Gas	Wijz: #0	Get: StedinGCE4
	Zandpad 106, Breukelen	Datum: 09-10-2017	Get:
	Aanpassing HD	Project: 930000063145	
	Detailontwerp/Vergunning G	Ordernr: 50126796	
		Documentnr: G_930000063145_001	
		Status: Vrij voor uitvoering	
Formaat: A3			
Schaal: 1:500			
Blad: 1 van 1

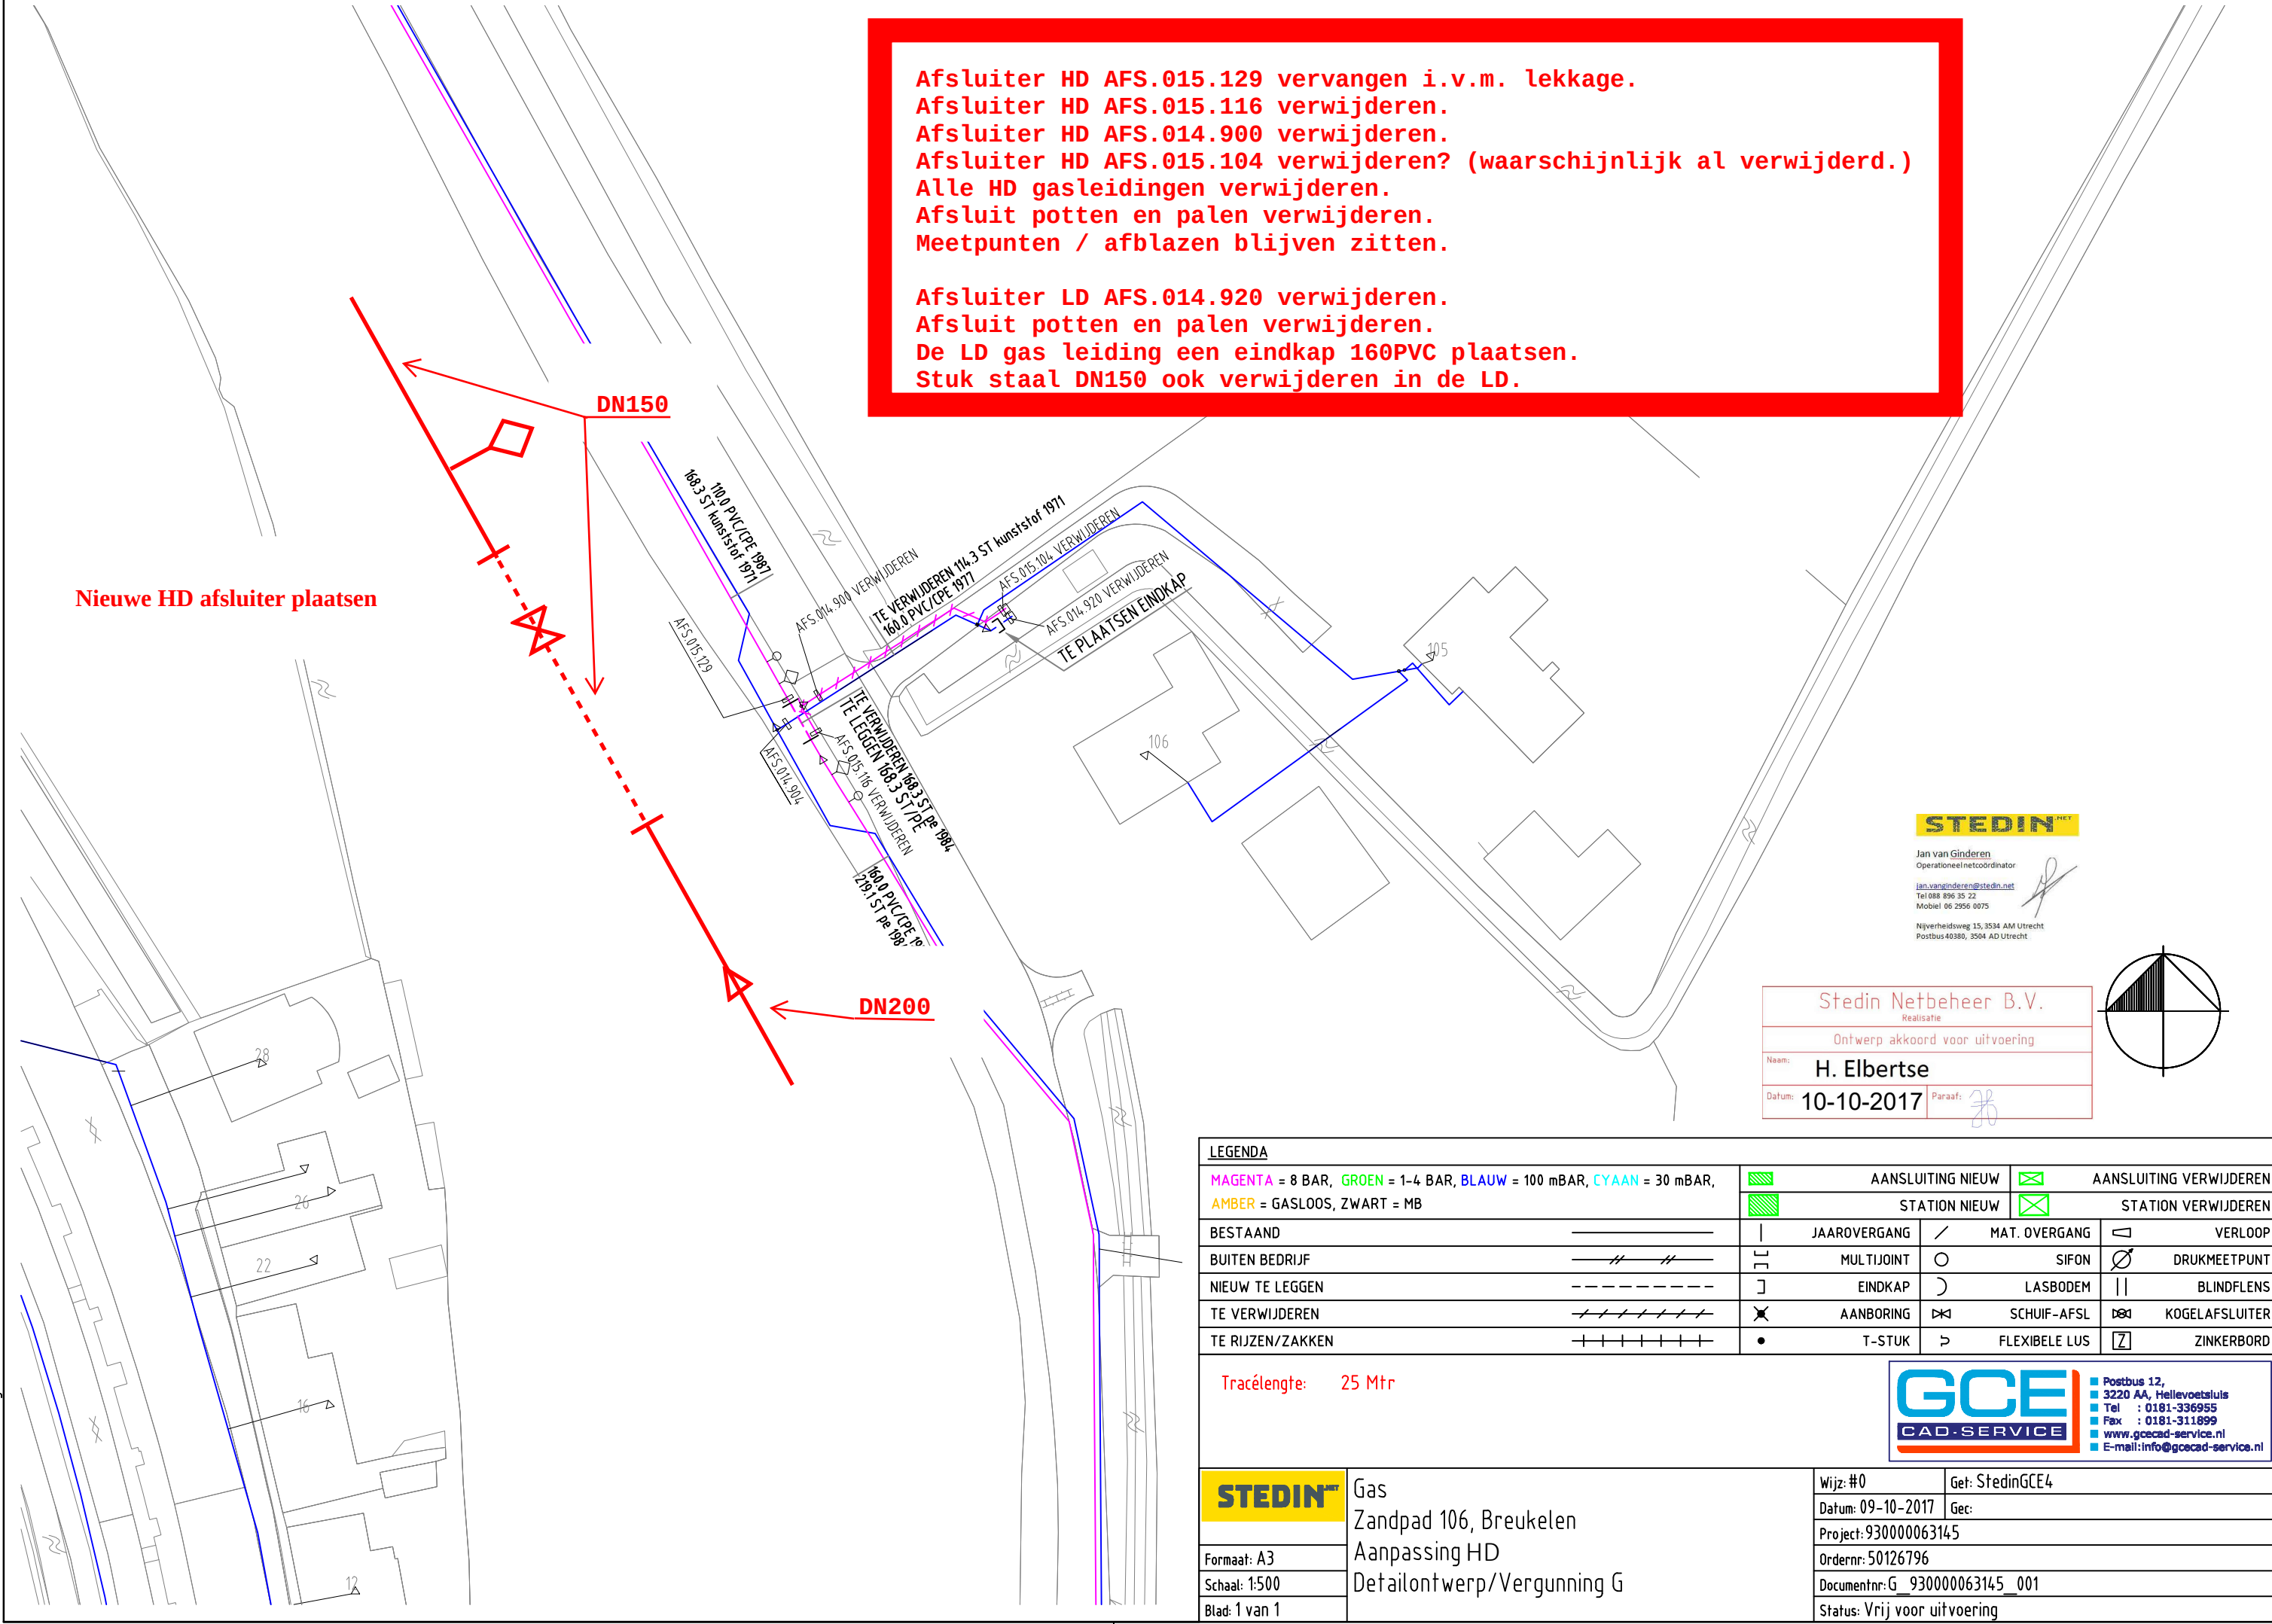
Afsluiter HD AFS.015.129 vervangen i.v.m. lekkage.
Afsluiter HD AFS.015.116 verwijderen.
Afsluiter HD AFS.014.900 verwijderen.
Afsluiter HD AFS.015.104 verwijderen? (waarschijnlijk al verwijderd.)
Alle HD gasleidingen verwijderen.
Afsluit potten en palen verwijderen.
Meetpunten / afblazen blijven zitten.

Afsluiter LD AFS.014.920 verwijderen.
Afsluit potten en palen verwijderen.
De LD gas leiding een eindkap 160PVC plaatsen.
Stuk staal DN150 ook verwijderen in de LD.

Nieuwe HD afsluiter plaatsen
